Stellungnahme zur Unterlage

Abschlussbericht - Konkretisierung der Machbarkeitsstudie zum optimalen Vorgehen bei der Rückholung der LAW-Gebinde

Arbeitsgruppe Optionen – Rückholung (AGO)

Abgestimmte Endfassung, Stand: 06.10.2015

Abbildung 1 – „AGO-Variante“ mit ebenen Strecken auf 748 m und 700 m, der erhaltenen Wendelstrecke, sowie einem vertikal verbindenden Schleusenbereich (Blindschächte).

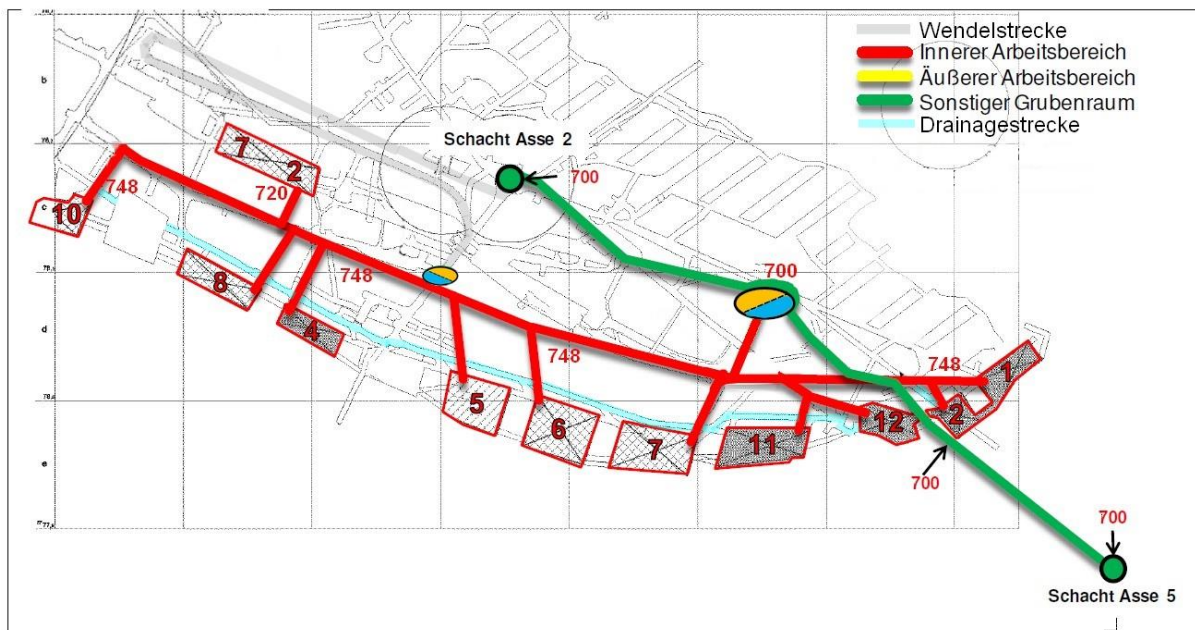
Bei der nachfolgenden AGO-Variante (Abbildung 1) handelt es sich um einen exemplarischen Vorschlag (Prinzipiskizze) mit einigen grundsätzlich anderen Ansätzen gegenüber den DMT-Varianten. Das BfS wird gebeten, diese zu prüfen. Auch die AGO wird die Diskussion darüber zeitnah fortsetzen.

Bei der AGO-Variante sollen die ELK durch eine horizontal verlaufende „Backbone-Strecke“ auf 748 m Tiefe und davon abzweigende, ebenfalls horizontale Zugangsstrecken zu den ELK erschlossen werden. Die Streckenführung soll tiefer, aber sonst im Wesentlichen analog zur DMT-Variante 2 erfolgen, wobei die „Backbone-Strecke“ dann hauptsächlich durch das standfestere ältere Steinsalz (laut Grubenriss bei 748 m Speisesalz, Polyhalitbänkchensalz, kieseritisches Übergangssalz) verlaufen soll. Die zweite südliche Richtstrecke auf der 750-m-Sohle soll weiterhin der Kammerdrainage dienen und alsbald entsprechend ausgebaut werden.

Alle Strecken sollen vor Beginn der Rückholung aufgefahren werden, jedoch ohne die letzten Meter vor den ELKs durchschlägig zu machen. Dadurch können die Begleitstrecke und die ELK-Zugangsstrecken bis zum Durchschlagansatzpunkt ohne besondere Strahlenschutzmaßnahmen aufgefahren werden. Die Öffnung der ELK soll erst bei Bedarf erfolgen. Dies hat den Vorteil, dass im Notfall (AÜL) kein sofortiger Zutritt von Lösungen zu den Abfällen in den noch verschlossenen ELK möglich ist.

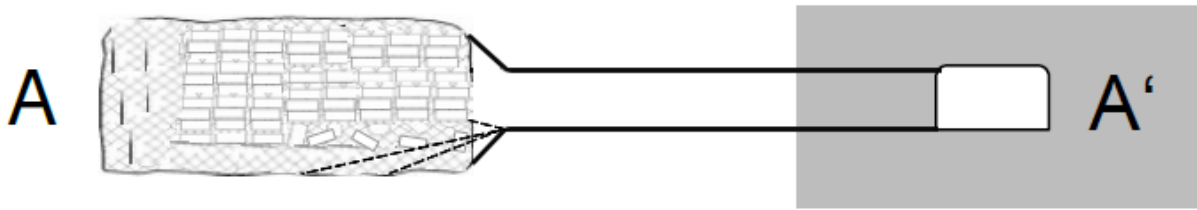
Die Zugangsstrecken zu den ELK der 750-m-Sohle sollen die ca. 10 m hohen Kammern seitlich aufschließen (Abbildung 2).

Gebirgsmechanische Gründe sowie das vermutete Fehlen von Gebinden unmittelbar im ehemaligen Eingangsbereich der ELK sprechen dafür, den Zugang durch Aufwältigung der ehemaligen Kammerzugänge vorzunehmen und von dort aus die Räumung der ELK zu beginnen.

Beim Einsatz von Raupenbaggern ist die Überwindung kurzer und relativ steiler Rampen am Kammereingang kein größeres Problem. Am Kammereingang (und später innerhalb der Kammer) kann z. B. eine Übergabe des Baggerguts auf die Schaufel eines Fahrladers oder eines anderen, geeigneten Transportgerätes erfolgen, der den Abtransport zur Messstation und anschließend zur Schleuse (oder zum Versatzort) übernimmt. Bei der Rückfahrt bringt der Fahrlader bei Bedarf Big Bags mit Salzgrus als Versatzmaterial in die ELK zurück.
